PARC EOLIEN DE ROTANGY

SOCIETE VALLE DE BOVES

Commune de ROTANGY

Mémoire en réponse à l'avis délibéré de la MRAE en date du 10 mars 2020

Image n°6 : Respect des distances d'éloignement des 3 variantes d'implantation
(Source : Alcedo Environnement Etude écologique Projet de Rotangy)

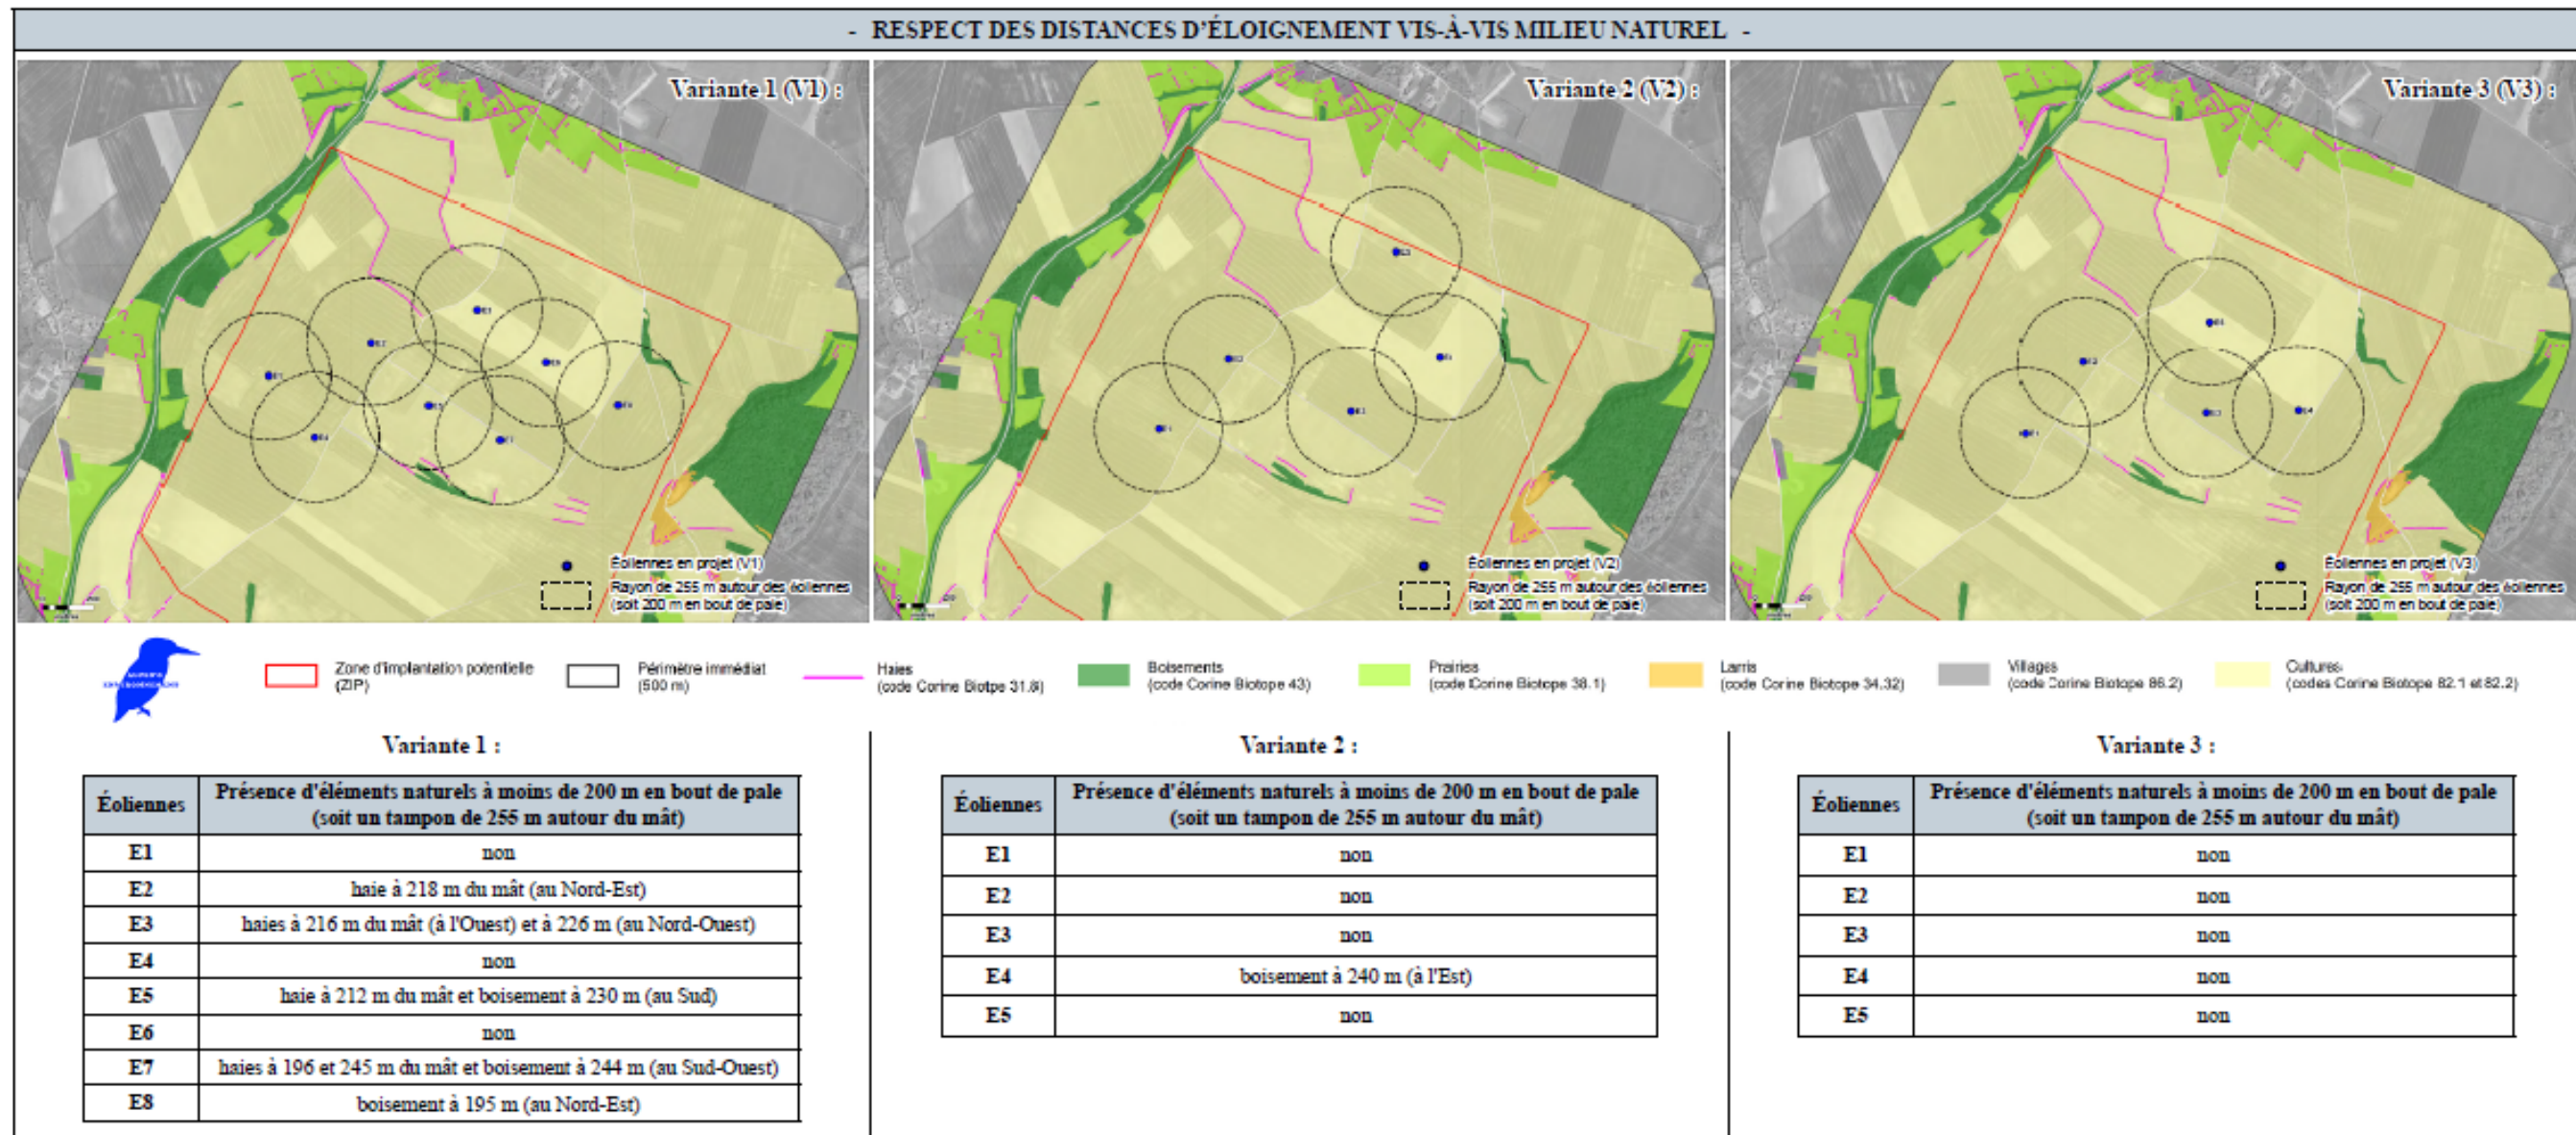
12. L'autorité environnementale recommande, après avoir complété les inventaires portant sur les chiroptères de reprendre l'évaluation des enjeux du site, en fonction de la présence ou l'absence des espèces ayant une aire d'évaluation spécifique ayant conduit à la désignation des sites Natura 2000 présents à proximité.

Dans son étude d'impact reprise dans le cadre de la demande de compléments, la société Vallée de Boves analyse les différentes espèces de chiroptères présentes dans le périmètre éloigné (20km) de la zone de projet. Afin de mettre à jour les données liées aux espèces chiroptères, la société Vallée de Boves a procédé à de nouveaux inventaires sur un cycle annuel complet en 2020. 14 sorties ont été faites du 22 avril 2020 au 18 septembre 2020. Les données d'écoutes en altitude réalisées de 2013/2014 et 2017/2018 ont été complété par des écoutes toujours en altitude du 3 avril au 30 novembre 2020. L'étude analyse également les zones Natura 2000 et évalue les enjeux posés par les espèces chiroptères présentes sur ces sites.

Dans le chapitre 1.2.1.2 (*Diagnostic écologique, p.10*), 5 zones Natura 2000 se situent dans le périmètre éloigné de la ZIP entre 3 et 20 km du projet. Le chapitre 4.8 de l'étude écologique (*Diagnostic écologique p.223*) présente les impacts du projet sur les zones Natura 2000 en fonction des espèces présentes. De la page 223 à 226, l'étude écologique fait le bilan des espèces présentes dans chaque zone Natura 2000 dans un rayon de 20km autour du projet justifiant l'intérêt écologique de la zone. Ainsi l'analyse conclut à l'absence d'incidence pour la majorité des espèces et des aires au sein du périmètre éloigné du projet. Seul le Grand Murin peuplant le site Natura 2000 « Réseau de coteaux crayeux du bassin de l'Oise aval (Beauvais) présente un intérêt modéré (Diagnostic écologique p.230).

Image n°7 : Enjeux avifaunistiques identifiés selon le bureau d'étude écologique
 (Source : Alcedo Environnement Etude écologique Projet de Rotangy)

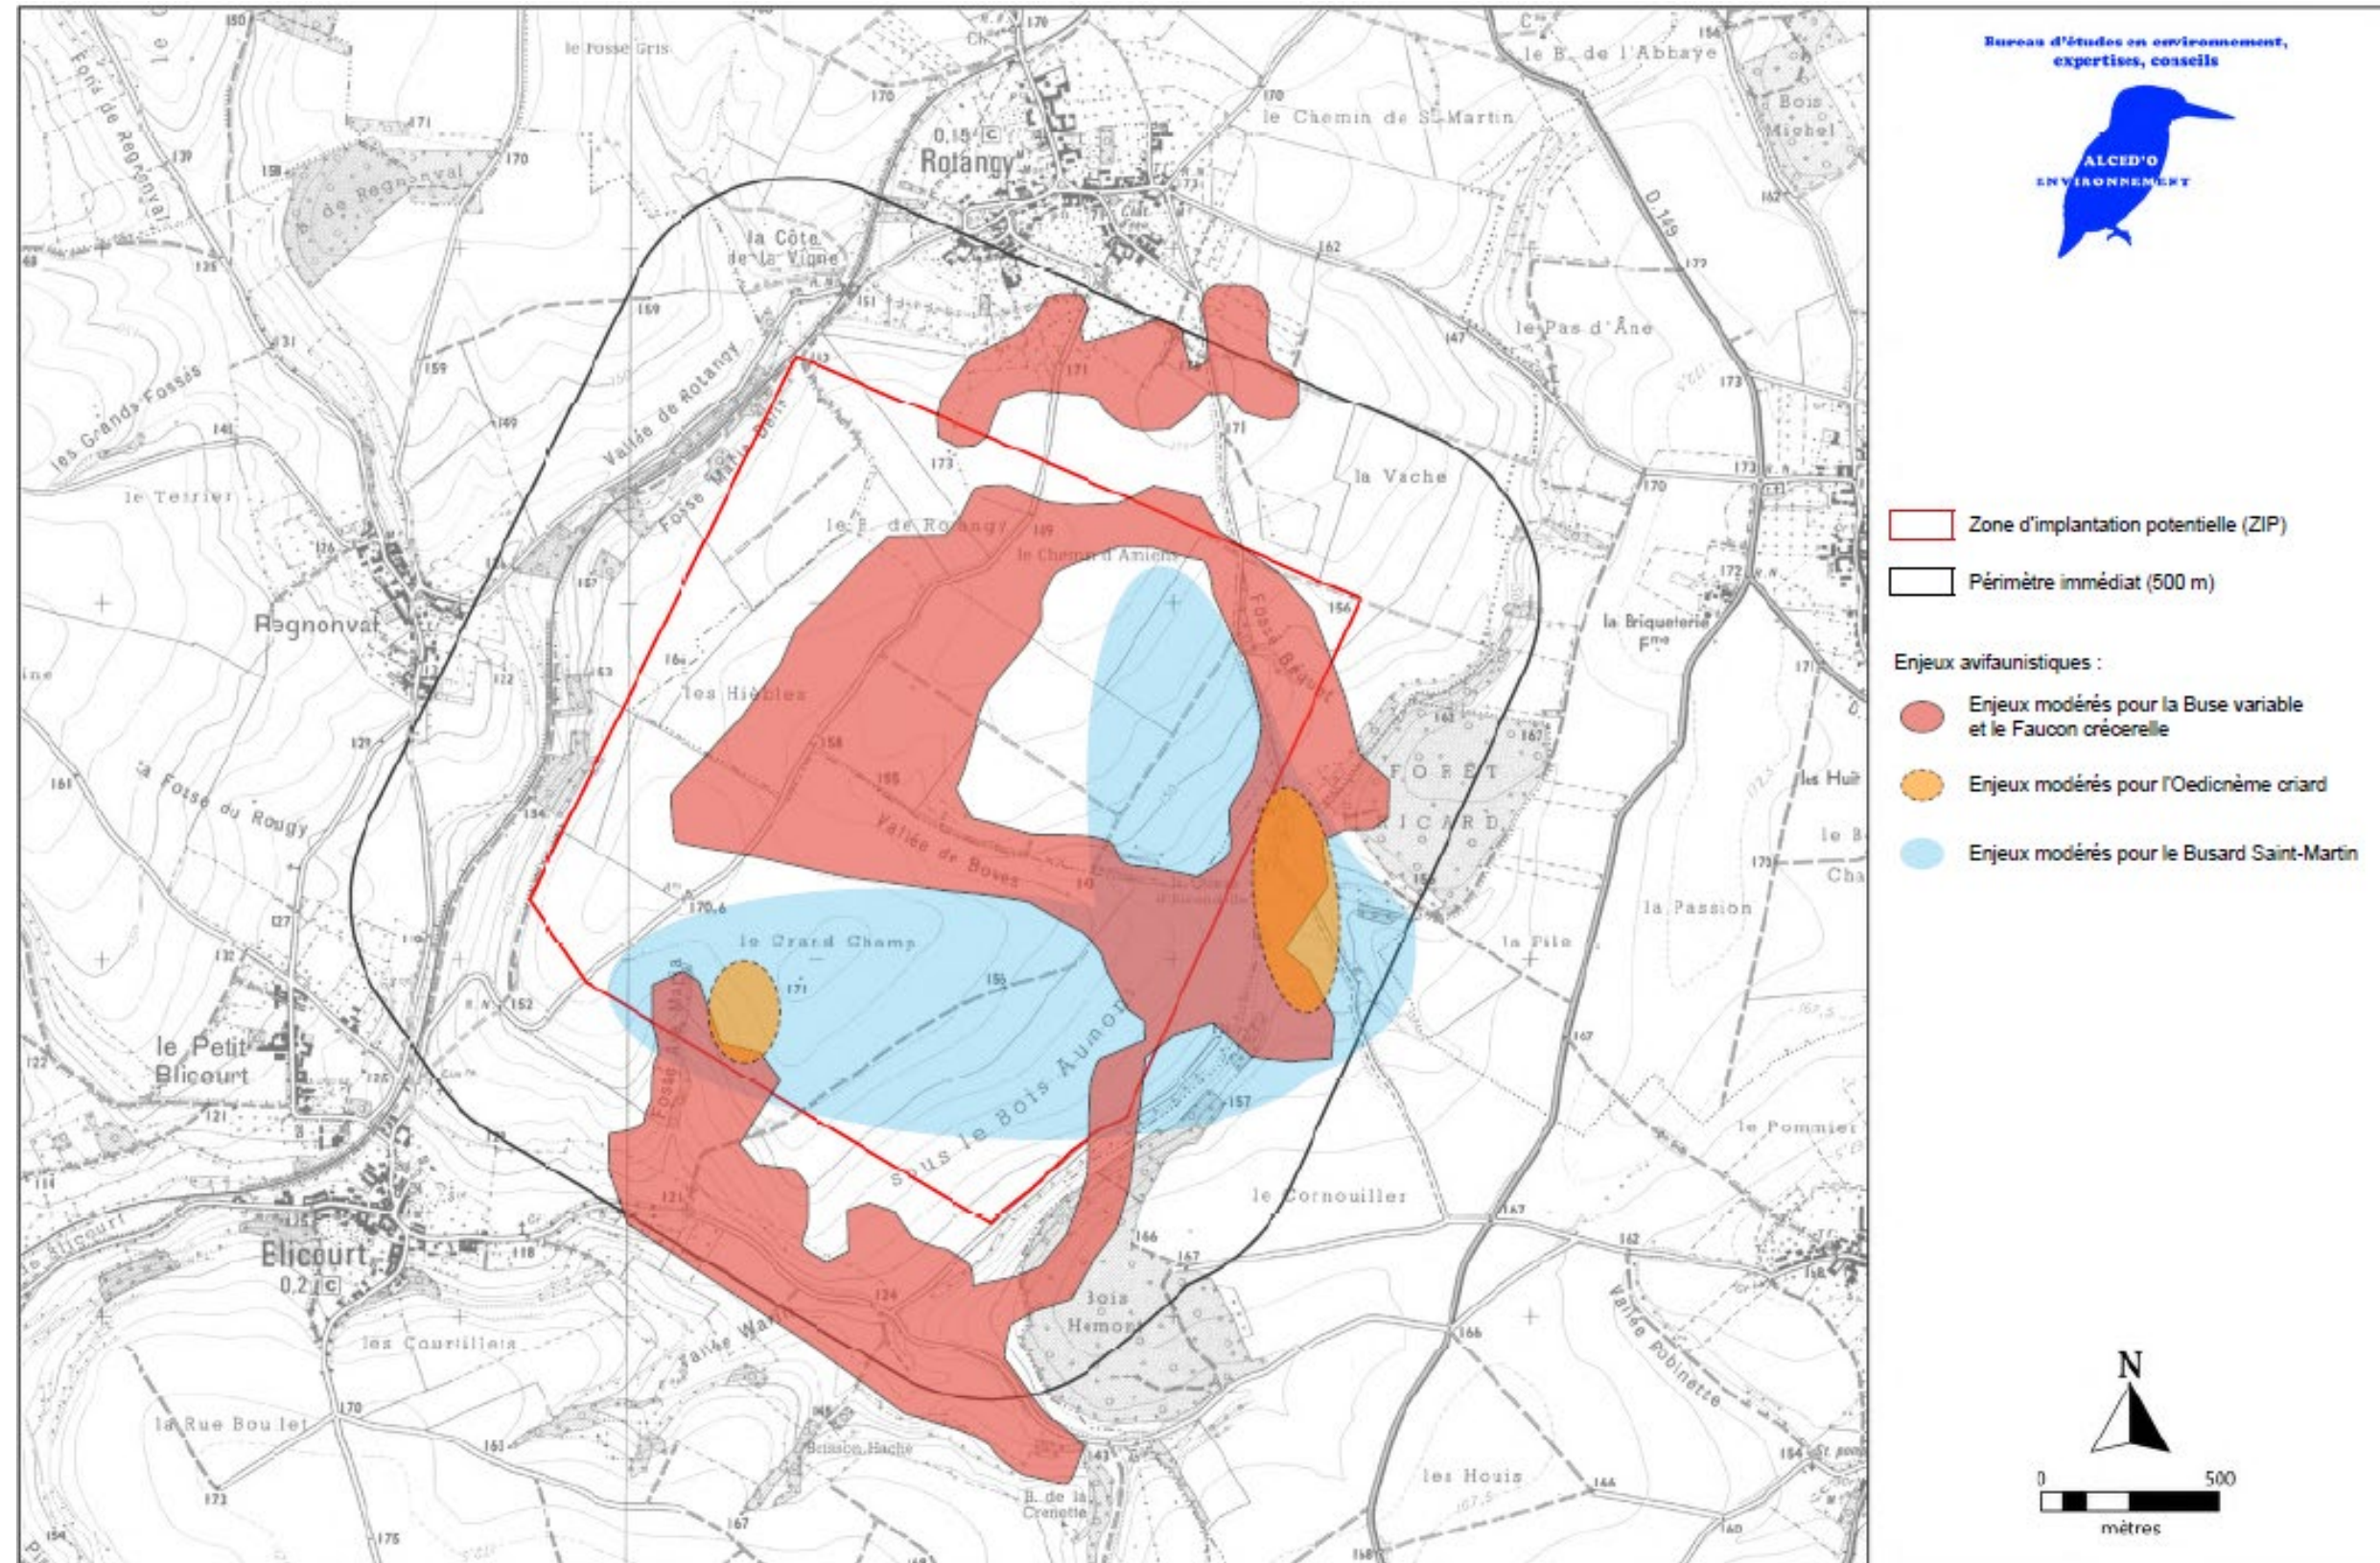
10. Concernant l'avifaune, l'autorité environnementale recommande de caractériser les enjeux avifaunistiques en fonction des espèces identifiées

Dans le cadre des compléments apportés au dossier déposé en 2018, Vallée de Boves a réalisé un inventaire complémentaire et complet des enjeux avifaunistiques sur le site. Ces nouvelles données permettent d'accroître la connaissance des espèces présentes sur le site et de mieux caractériser leurs enjeux sur un cycle biologique complet. Pour chaque saison, l'étude écologique présente la méthodologie de prospection, une localisation des points d'observation réalisés, en ressort une synthèse et enfin caractérise les enjeux du site.

L'étude conclut que les enjeux sur le site de Rotangy sont faibles pour la majorité des espèces et modérés pour la buse variable, le faucon crécerelles, l'œdicnème criard et le busard saint-martin.

Image n°8 : Sensibilité écologique selon les variantes d'implantation
(Source : Alcedo Environnement Etude écologique Projet de Rotangy)

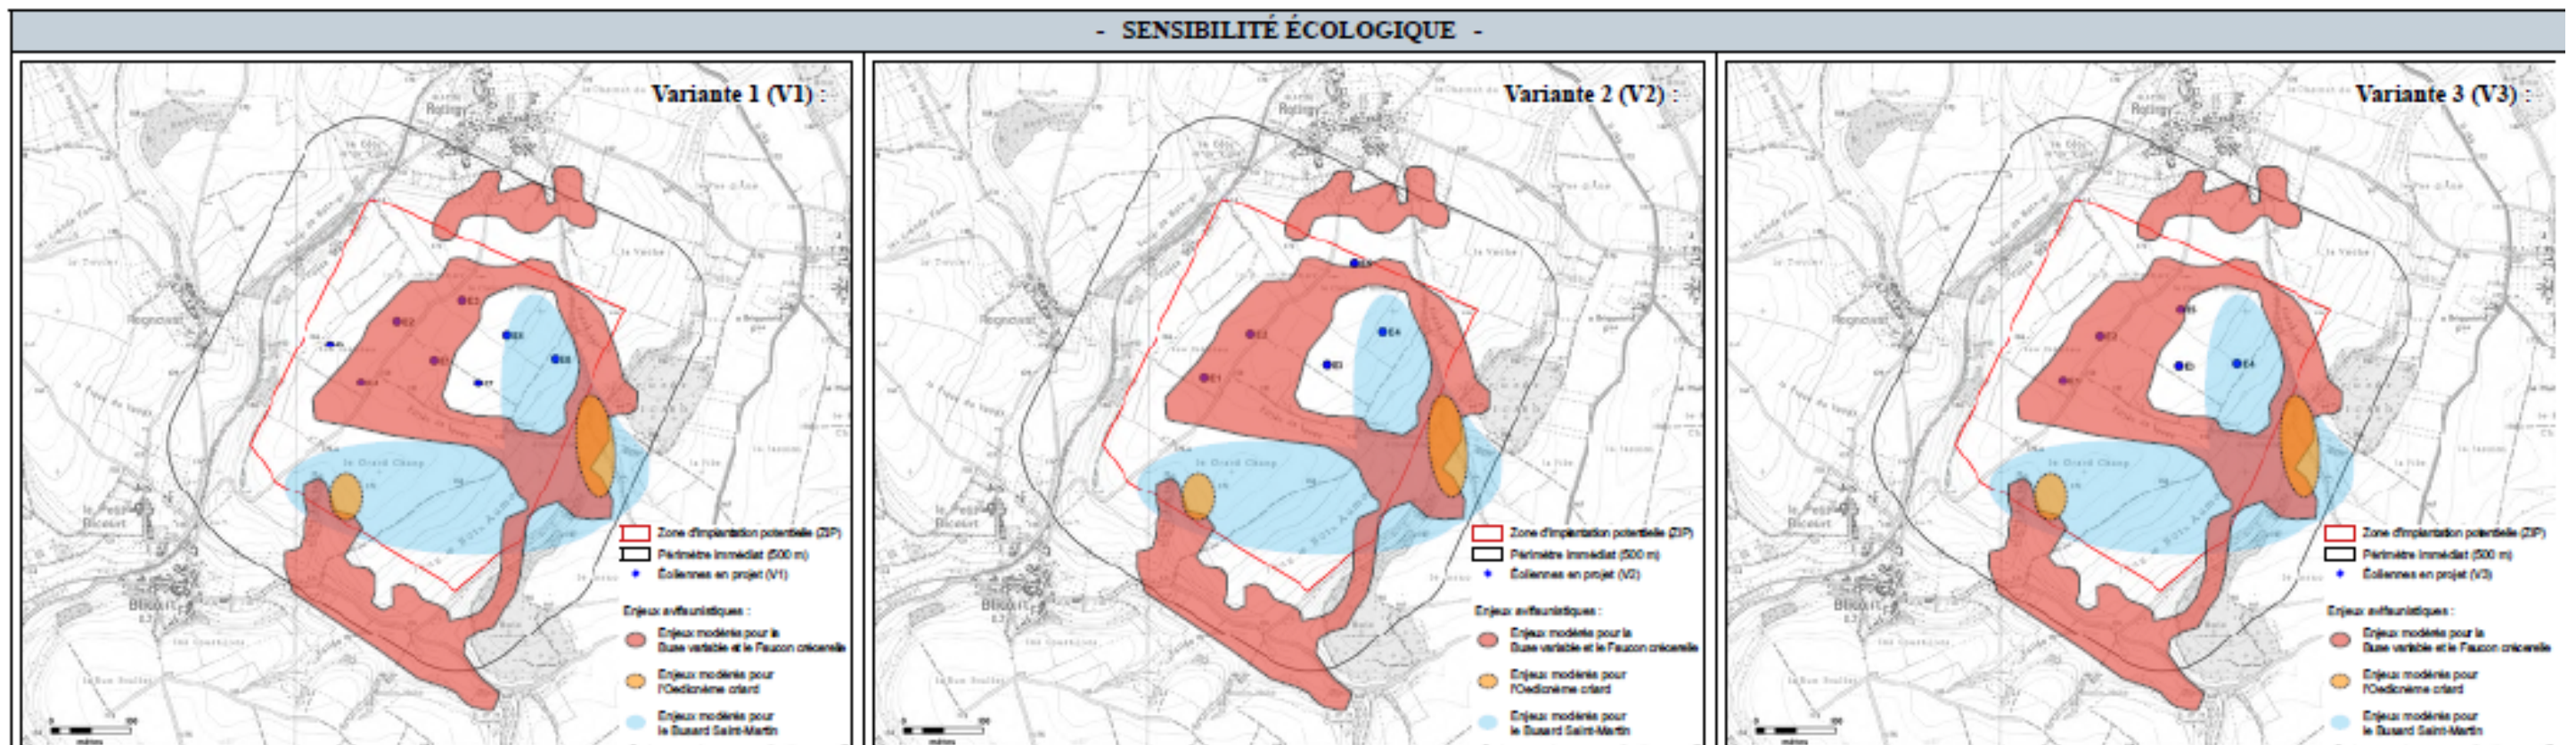
11. Concernant l'avifaune, l'autorité environnementale recommande d'établir en priorité des mesures d'évitement des secteurs les plus sensibles vis-à-vis de l'avifaune.

Dans le cadre des demandes de compléments formulés par la MRAE, la société Vallée de Boves a modifié son implantation afin de s'éloigner le plus possible des secteurs écologiques sensibles. Ainsi plus aucune éolienne ne se situe à moins de 200 m des boisements. Également après avoir défini les secteurs les plus sensibles pour les 4 espèces à sensibilité modérée (voir carte ci-dessus) Vallée de Boves a modifié son implantation de sorte à planter les éoliennes le plus possible en dehors de ces secteurs. Ainsi contrairement à la variante 1 correspondant au dépôt du projet en 2019, la nouvelle implantation à 5 éoliennes est la moins impactante sur ces secteurs avifaunistiques sensibles.

En effet, comme on peut le voir ci-dessous, dans la variante 1 de 2019, 6 éoliennes sur 8 sont situées dans ces secteurs à enjeux modérés, 4 dans la zone d'enjeu pour la buse variable et le faucon crécerelle et 2 dans la zone d'enjeu pour le busard saint martin. Dans la nouvelle implantation du projet de Rotangy à 5 éoliennes, 4 éoliennes sont présentes dans ces secteurs à enjeux modérés, 3 dans la zone d'enjeu pour la buse variable et le faucon crécerelle et 1 dans la zone d'enjeu modérés du busard saint-martin. Cette variante présentant le moins de machine est la moins impactante pour les populations avifaunes.
